ENQUÊTES PUBLIQUES CONJOINTES POUR L'ÉLARGISSEMENT A 2x3 VOIES DE L'AUTOROUTE A 75 ENTRE CLERMONT-FERRAND ET LE CREST

CONCLUSIONS MOTIVÉES CONCERNANT L'ENQUÊTE PRÉALABLE A LA MISE EN COMPATIBILITE DES PLANS LOCAUX D'URBANISME

Janvier 2018

Commission d'enquête
Président : Patrick REYNÈS
Membres : Alexis JELADE & Gérard DUBOT

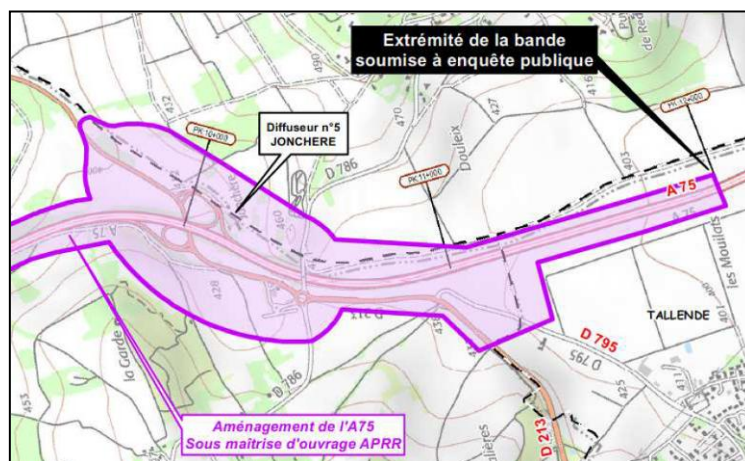
L'observation précédente, portée par Mr VALLEIX, expert foncier, pour le compte de Mr VANNIER Marc, exploitant agricole des « Ecuries de la Jonchère », qualifie cette différence de vice de forme.

La réponse du maître d'ouvrage à la commission précise que le diffuseur n°5 a fait l'objet de plusieurs versions dont une prévoyait effectivement le report de la bretelle d'entrée vers Montpellier plus au sud. L'aménagement de cette bretelle nécessitait un giratoire en lieu et place du carrefour entre les RD213 et 795. C'est la solution présentée au dossier DUP et pour avis à l'Autorité Environnementale en mai 2017 en cohérence avec l'avancement des études à cette époque.

Le projet a ensuite naturellement évolué en fonction de l'avancée des différentes études et de la validation par le ministère. C'est ainsi que le choix s'est porté sur la solution de conserver l'échangeur dans sa configuration actuelle offrant des meilleures conditions de lisibilité et de sécurité pour les usagers.

Une des conséquences est le repositionnement plus au sud du rabattement de 3 voies à 2 voies pour éviter l'interface insertion-rabattement. La fin du rabattement est donc positionnée au PK 11+700.

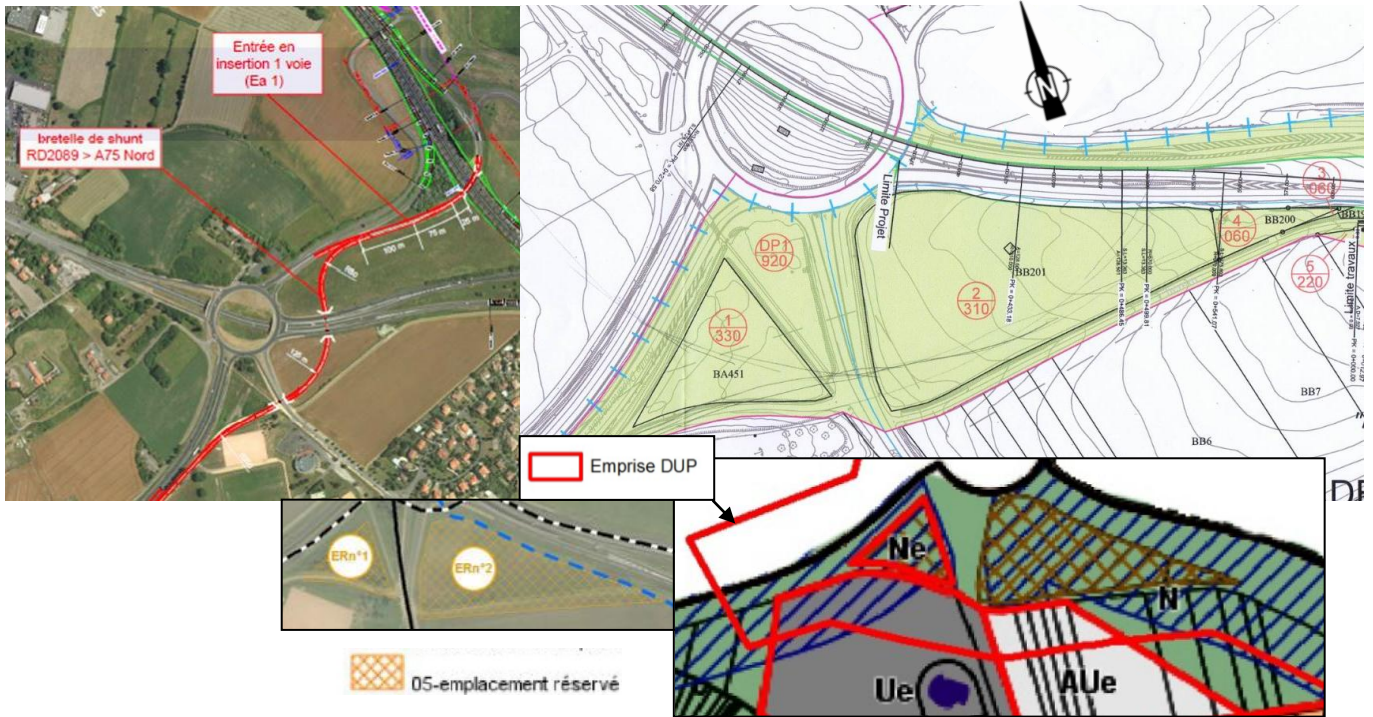
La mairie pose la question de la compatibilité entre les emplacements réservés et la réglementation de la zone Ne. Le dossier dit que l'emprise DUP de l'élargissement englobe les emplacements réservés n°1 et n°2 (voir plan ci-après) :

- Emplacement réservé n° 1 « Aménagement d'une aire de stationnement »
- Emplacement réservé n° 2 « Aménagements paysagers liés aux infrastructures de déplacement ».

Ces emplacements réservés 1 et 2 ne se situent pas dans l'emprise du projet faisant l'objet de la création d'un nouvel emplacement réservé dans le cadre de la mise en compatibilité.

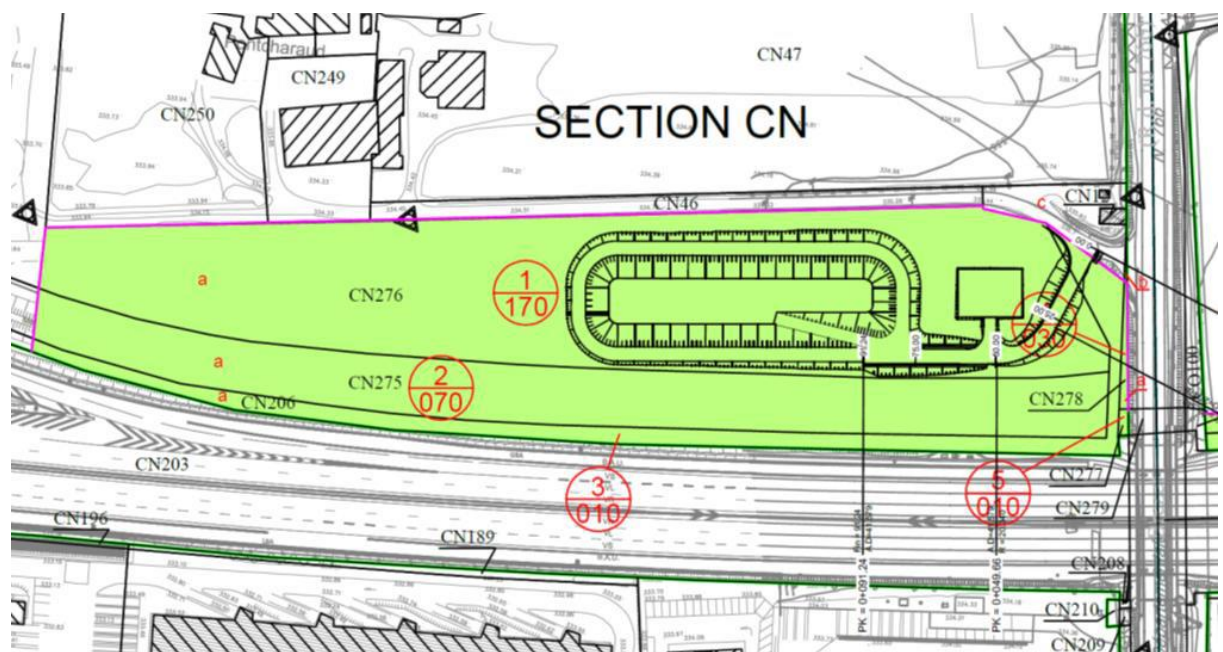
M. GIRAUDON demande d'autre part qu'un accès soit conservé sur la partie nord de la parcelle CN 246 par l'intermédiaire du chemin existant cité précédemment.

APRR répond que l'accès au reliquat de la parcelle CN 276 sera maintenu.

La commission est favorable à la demande de M. GIRAUDON, notant par ailleurs qu'elle est prise en compte par APRR pour intégration dans la mise au point du projet.

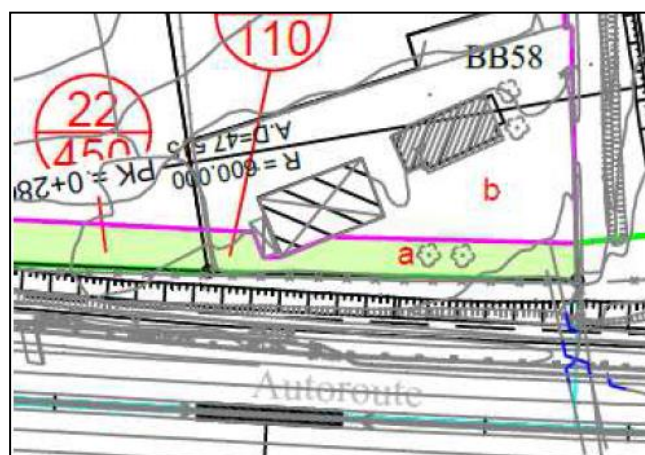
Planche 2/2 : pourquoi une emprise si large sur les terriers 86/380 et 87/370 ?

quel est l'usage du terrier 84/360

Les parcelles ZN 27 (15/20) & ZN 28 (14/20) sont concernées par les travaux d'élargissement.

L'emprise complémentaire comprend l'élargissement, le fossé et le chemin d'exploitation.

Les travaux sur la parcelle BB58 (23/110) sont les travaux d'élargissement de l'autoroute. Le bâtiment non concerné par les acquisitions sera préservé.
